改善箇所説明図

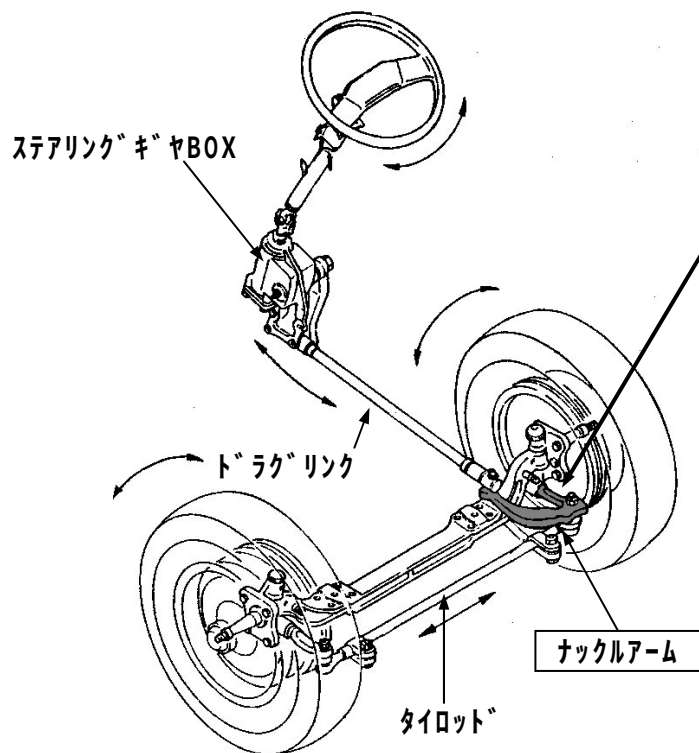
基準不適合発生箇所

パワーステアリング装着車において、ナックルアームの強度が不足しているため、据切りの多用や操舵頻度の高い走行を繰り返すと、当該アームに亀裂が発生するものがある。そのため、そのままの状態で使用を続けると、最悪の場合、ナックルアームが折損して操舵不能となるおそれがある。

改善の内容

全車両、ナックルアームを対策品と交換する。

なお、対策品の全数供給に時間を要することから、当面の暫定措置として、ナックルアームの亀裂の有無を点検し、亀裂のある場合は対策品と交換し、問題のない場合は後日対策品と交換する。

注：□ は交換部品を示す。
